ECHANGE A89/RN6 avec péages A6

ECHANGE A89/RN7

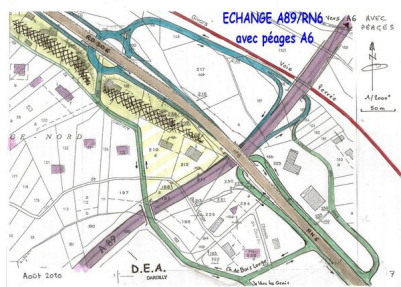
Le projet 2010 est semblable dans son tracé à celui de 2007 mais les échanges de l'autoroute avec les RN6 et RN7 sont très différents, en mieux pour le premier, en mal pour le second. Quant à l'échange avec l'A6, il est pratiquement inchangé et reste pénalisé par les péages PDU.

Le nouveau projet A89/RN6, en abandonnant les bretelles entre la RN6 et l'A6, est déjà moins destructeur et consommateur d'espace que le projet de 2007. Il présente une avancée intéressante qui peut être exploitée et améliorée afin de réduire les expropriations et rétablir les dessertes locales.

C'est ce que propose **DEA** en liaison avec des habitants et des entrepreneurs directement concernés ainsi que les riverains de la RN6 et de la Porte de Lyon.

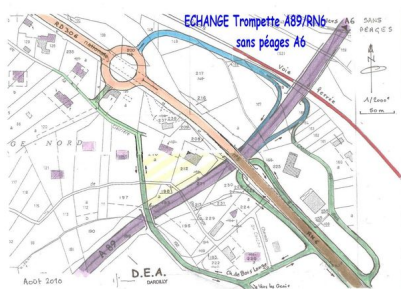
Le projet 2010 A89/RN7 est quant à lui pire que celui de 2007 car en passant au sud de l'actuelle RN489 l'échangeur et l'autoroute condamneraient une zone agricole prospère mais fragile.

DEA propose à la place un échangeur conservant en grande partie la voirie existante, et une portion d'autoroute en tranchée au nord de la RN489, à la place du CD73 actuel. Quant à la RN489, elle deviendrait la RD 73 entre Dardilly et La Tour. Ces dispositions ont été étudiées

avec les agriculteurs du secteur et des habitants de l'ouest de Dardilly concernés par les nuisances sonores.

ECHANGE Trompette A89/RN6 sans péages

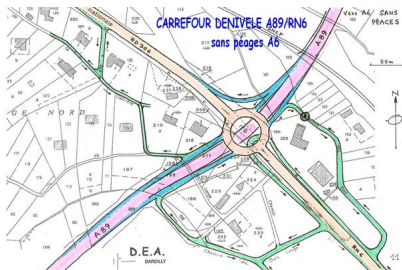
Enfin, pour compléter ces propositions de **DEA**, l'échange A89/RN6 a été imaginé de deux manières différentes dans l'hypothèse où les péages vers et depuis Lyon, qu'on doit uniquement au PDU, seraient abandonnés. Cet abandon libèrerait ipso facto la RN6 et la Porte de Lyon d'une partie (échangeur trompette) ou de la presque totalité (carrefour dénivelé) du trafic de passage en le reportant directement sur l'A6.

De plus, sans péages, l'échangeur A/89/A6 verrait son emprise dans le bois d'Ars réduite de 2 ou 3 hectares.
